Forum mondial de l'harmonisation des Règlements concernant les véhicules**192^e session**

Genève, 5-8 mars 2024

Accord de 1958 :**Examen de projets d'amendements à des Règlements ONU existants, soumis par le GRE****Propositions de nouvelle série 09 d'amendements
au Règlement ONU n° 48 (Installation des dispositifs
d'éclairage et de signalisation lumineuse)****Communication du Groupe de travail de l'éclairage
et de la signalisation lumineuse***

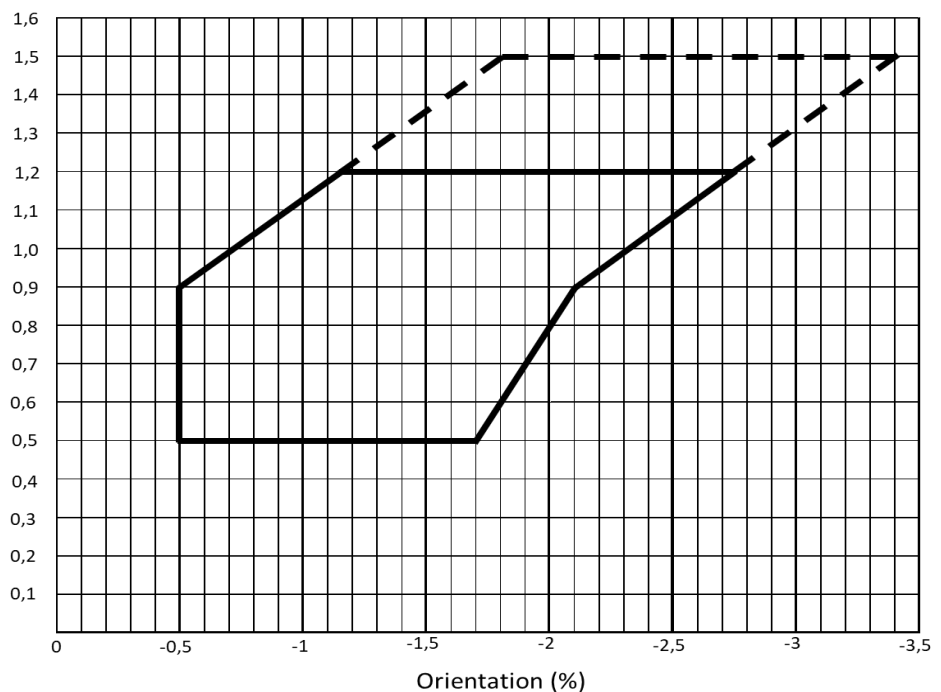
Paragraphe 6.2.6.1, lire :

- « 6.2.6.1 Inclinaison verticale

- 6.2.6.1.1 Inclinaison initiale vers le bas

La valeur initiale de l'inclinaison vers le bas de la ligne de coupure du faisceau de croisement doit être :

- Définie pour le véhicule à vide avec une personne à la place du conducteur ;
- Spécifiée à 0,1 % près par le constructeur ;
- Située dans les limites prescrites au paragraphe 6.2.6.1.2.

La valeur initiale de l'inclinaison vers le bas spécifiée doit être indiquée d'une manière lisible et indélébile sur chaque véhicule, à proximité soit des projecteurs soit de la plaque du constructeur, au moyen du symbole figurant à l'annexe 7.

Des valeurs initiales différentes de l'inclinaison vers le bas peuvent être définies, dans les limites prévues au paragraphe 6.2.6.1.2, pour différentes variantes ou versions d'un même type de véhicule, sous réserve que seule la valeur pertinente soit indiquée sur chaque variante ou version.

Modèle B

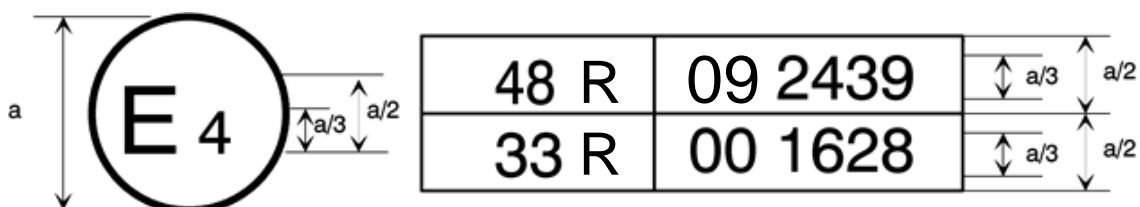
La marque d’homologation ci-dessus, apposée sur un véhicule, indique que le type de ce véhicule a été homologué aux Pays-Bas (E 4) en application du Règlement ONU n° 48 tel que modifié par la série 09 d’amendements et du Règlement ONU n° 33¹. Le numéro

d'homologation indique qu'aux dates auxquelles les homologations respectives ont été accordées, le Règlement ONU n° 48 avait déjà été modifié par la série 09 d'amendements et le Règlement ONU n° 33 n'avait pas encore été modifié. ».
